Radicación: 2022119394-2-000
Fecha: 2022-06-10 18:22 - Proceso: 2022119394
Trámite: 25-INT. Licencia Ambiental

Referencia: Expediente: LAV0077-00-2021

Asunto: Comunicación Resolución No. 1283 del 10 de junio de 2022

Figura 1 Identificación de zonas acuíferas en los campos Llanito, Gala, y Galán, mediante caracterización de fluidos y correlación estratigráfica
Fuente: Hernández, E. F. y Sáchica J.A., Universidad Industrial de Santander. Bucaramanga 2012

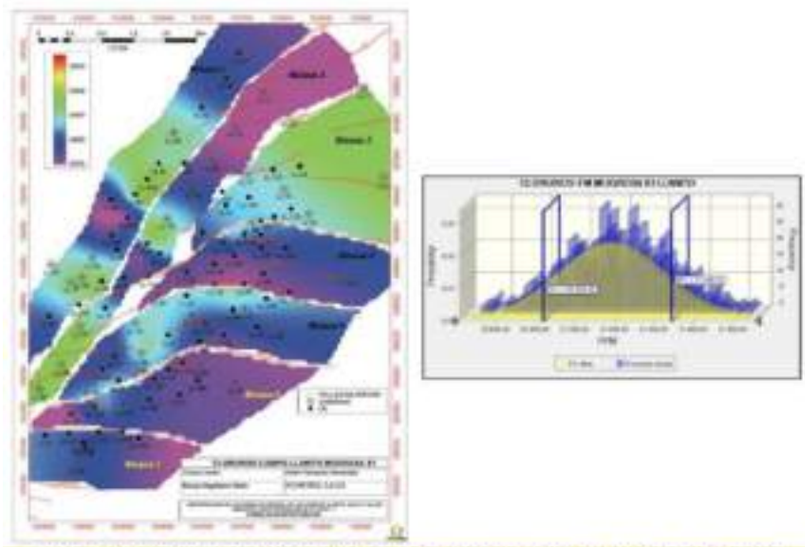
Las siguientes Figuras, son extraídas del estudio "Hernández, E. F. y Sáchica J.A., Identificación de zonas acuíferas en los campos Llanito, Gala, y Galán, mediante caracterización de fluidos y correlación estratigráfica. Universidad Industrial de Santander. Bucaramanga 2012", en el cual estadísticamente se observa el P10 y el P90 de uno de los iones más característicos del Agua en la formación Mugrosa (ion Cloruro), el cual presenta leves variaciones en toda la extensión del campo Llanito, ubicado al sur del área del Piloto de Investigación Integral Kalé, soportando que la calidad del Agua no presenta cambios significativos.

Así mismo, es importante mencionar que la presión máxima de inyección en cabeza de pozo se establecerá una vez se realice la prueba de inyectividad en el pozo inyector del PPII Kalé. Si bien los 2500 Psi es un parámetro de referencia que se obtuvo en el análisis de campos convencionales con procesos de inyección de agua, el área del PPII Kalé estas formaciones se profundizan por lo cual es probable que la presión permitida sea más alta. ***Se recomienda no formalizar un valor antes de que se ejecute la prueba de inyectividad****.*

Ecopetrol S.A solicita respetuosamente a la ANLA, MODIFICAR el literal b, del Numeral 3 del artículo segundo de la Resolución 0648 de 2022, en el sentido de que la caracterización fisicoquímica no sea requerida para todos los intervalos, sino en el que Ecopetrol considere sea el más representativo y no ampliar el requerimiento a todos los intervalos y que la presión máxima de inyección se determine acorde a la prueba de inyectividad.

Los intervalos de inyección fueron definidos por la Sociedad en el Estudio de Impacto Ambiental de información adicional con radicado 2022005931-1-000 del 18 de enero de 2022, ratificados además en respuesta a requerimiento de información adicional del acta 131 de 2021 y corresponden a los intervalos Colorado A y Colorado B y Mugrosa 1, 2 y 3. Así, es claro que son cinco (5) y no 15 intervalos en los que se pretende inyectar como menciona la Sociedad en su argumentación. Ahora bien, dado el caso en que se identifiquen más intervalos de inyección, la Sociedad podrá justificarlo técnicamente y aplicar las mismas medidas que se establecen para los intervalos mencionados.

Figura 2 Pruebas Stress Testing (zonas arcillosas – sellos VMM)
Fuente: ECP, 2022

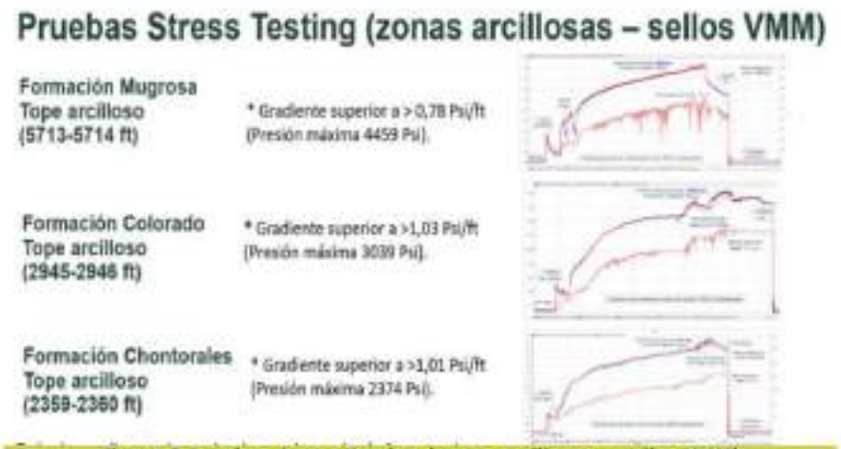
*Hacer esta prueba en el pozo Inyector "**No es ni mecánica ni operativamente apropiado**", ya que durante la prueba se exige el intervalo probado a un margen de altas presiones, si es viable alcanzando la presión de rompimiento, lo cual puede generar un desgaste innecesario en el revestimiento. En este caso, el pozo inyector ya estará revestido y cementado, y en caso de requerir la ejecución de esta prueba, se cañonearía intervalo por intervalo realizando la prueba en cada uno de los sellos. El intervalo tipo roca sello requiere entre un 20% y un 40% más de presión que el intervalo tipo roca reservorio, es por esta razón que la prueba de inyectividad en la roca tipo reservorio si se ejecutará (a partir de grupos de intervalos), ya que es una práctica común permitida por la ANH para la consecución de la presión de fractura y el ajuste de las variables de inyección, pero no es una práctica en los intervalos sellantes. Inclusive a nivel de laboratorio, este tipo de pruebas se realizan a partir de la inyección de mercurio la cual puede arrojar propiedades de la roca tipo sello, sin embargo, no es fácil la consecución de un corazón de estas formaciones arcillosas por lo que normalmente estas pruebas se hacen a partir de afloramientos.*

La solicitud en este caso es utilizar los estudios llevados a cabo en los pozos ubicados en la misma Cuenca o sector estructural de interés, y posteriormente correlacionar la información adquirida a partir del amarre de registros eléctricos y ajustes al modelo geomecánico; este procedimiento fue el que se realizó con el estudio de roca tipo sello llevado a cabo en el pozo Llanito 4, el cual fue debidamente abandonado una vez terminado el estudio. La siguiente Figura presenta las pruebas de esfuerzo desarrolladas en las unidades arcillosas de las formaciones Mugrosa, Colorado y Chontorales, realizadas en el pozo Llanito 4 en diciembre de 2022, con el objetivo de caracterizar su capacidad sellante. En las curvas se evidencia su comportamiento elástico y el ato (sic) gradiente de presión alcanzado sin llegar a su rompimiento (breakdown).

Ecopetrol S.A solicita respetuosamente a la ANLA, MODIFICAR el Numeral 3, literal e, subnumeral ii del artículo segundo de la Resolución 0648 de 2022 en el sentido de que los parámetros hidráulicos en las capas sellos del pozo inyector sean determinados a partir de estudios llevados a cabo en los pozos ubicados en la misma Cuenca o sector estructural de interés, y posteriormente correlacionados con la información adquirida a partir del amarre de registros eléctricos y ajustes al modelo geomecánico.

Así las cosas, se procederá a modificar el Artículo Segundo, Numeral 3, literal e, subnumeral ii, en la parte resolutiva del presente acto administrativo.

Figura 9 Modelo de ruido predictivo para el escenario más crítico operativo del proyecto en periodo nocturno - Sin medidas de control
Fuente: SGI, 2022

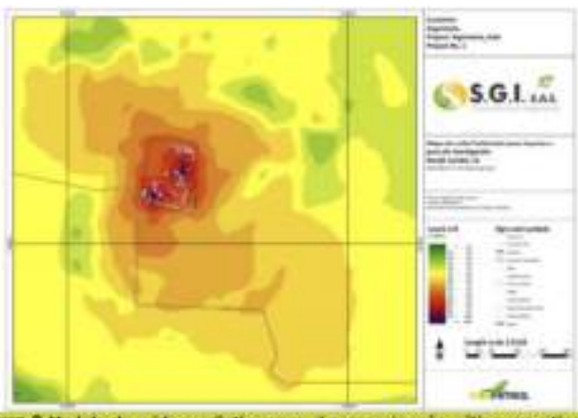
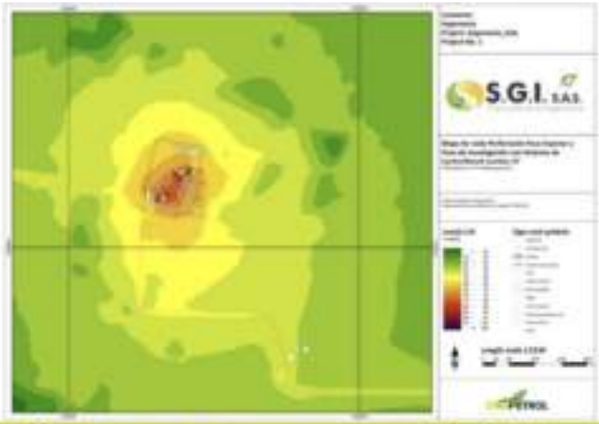
En este sentido, y teniendo en cuenta que incluso ante la instalación de barreras acústicas no es posible llegar a un nivel de emisión menor a 65 dB(A) en el periodo más restrictivo, siendo la norma de 50 dB(A) para el mismo periodo.

Ecopetrol S.A solicita respetuosamente a la ANLA, MODIFICAR lo contenido en el Numeral 6, literal c, subnumeral iii, iv y v del artículo séptimo de la Resolución 0648 de 2022, en el sentido de indicar que, lo requerido se enmarque a los elementos de ruido ambiental.

De acuerdo con lo anterior, en la parte resolutiva del presente acto administrativo se procederá a modificar el subnumeral iii del literal c del numeral 6 del Artículo Séptimo de la Resolución 00648 del 25 de marzo de 2022.

Figura 24 Histograma de precipitación mensual estación Puerto Wilches - Periodo 2021, que permitió corroborar *A NIVEL MENSUAL* las temporadas de menor y mayor precipitación en el área de influencia del PPII Kale.
Fuente: S.G.I. SAS, 2021.

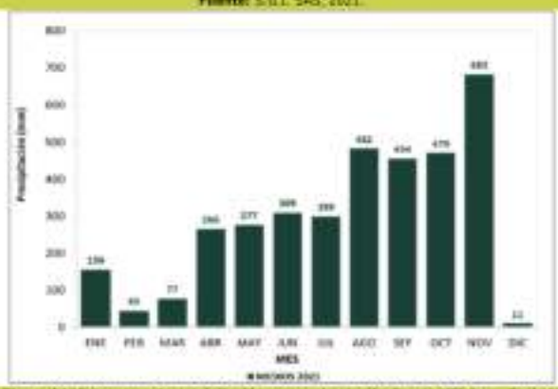
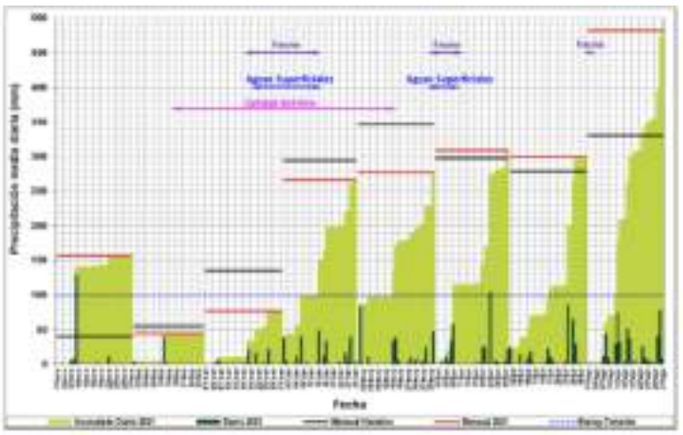
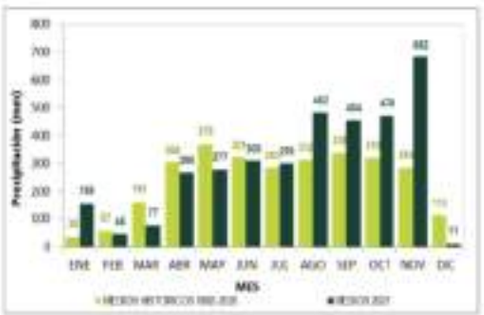
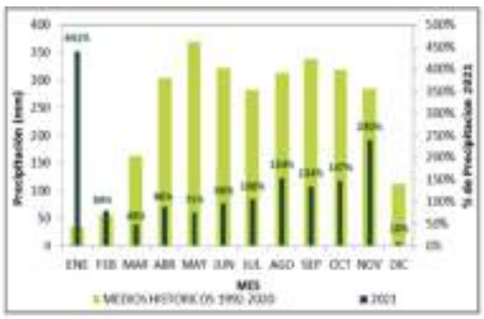
*Conforme con los análisis y los resultados medios relacionados en las **Figura 23** y **Figura 24**; además de los registros diarios de precipitaciones en tiempo real para el año 2021, para la estación 23180020 –Pto. Wilches, disponible por el IDEAM en su portal WEB (http://dhime.ideam.gov.co/atencionciudadano/), se logró hacer seguimiento a la distribución temporal de las precipitaciones diarias, acumulados diarios y acumulados de cada mes tal como se presenta en la **Figura 25**, con el fin de comparar las precipitaciones diarias y acumuladas del año 2021, respecto los medios históricos contemplados en la **Figura 23**, para así verificar o constatar que la planeación de los monitoreos de las temporadas de menores precipitaciones y mayores precipitaciones, estuviesen acorde con la ejecución de los mismos, durante el desarrollo del EIA del PPII KALE, lo cual permitió validar el desarrollo de las actividades de campo asociadas con los monitoreos de calidad de aire, fisicoquímicos, aguas superficiales, flora y fauna entre otros, durante las temporadas de menores precipitaciones y mayores precipitaciones, tal como se aprecia en las **Figura 25** a **Figura 27**.*

*A partir de la segunda semana del mes de agosto de 2021 se evidencia el inicio de la segunda época de mayores precipitaciones, la cual se prolongó hasta finales del mes de noviembre, periodo en el cual se presentaron precipitaciones por encima de los promedios históricos, posiblemente como consecuencia de los fenómenos de enfriamiento del Pacifico relacionados con el fenómeno de "La Niña", la cual, genera en promedio, aumentos del orden del 30% en los valores medios de la precipitación, por lo cual, se considera que los monitoreos realizados durante este periodo para el PPII Kale son correspondientes con el periodo de mayores precipitaciones (Ver **Figura 25** a **Figura 27**).*

En este sentido, Ecopetrol solicita a la ANLA si lo considera necesario, a pesar de la argumentación planteada anteriormente, la posibilidad de complementar los monitoreos de calidad de agua y sedimentos, ecosistemas acuáticos y microorganismos en la época seca previo a la etapa de Fracturamiento Hidráulico, dado que esta es la etapa objetivo de evaluación de impactos en el marco de los Proyectos Piloto de Investigación Integral.
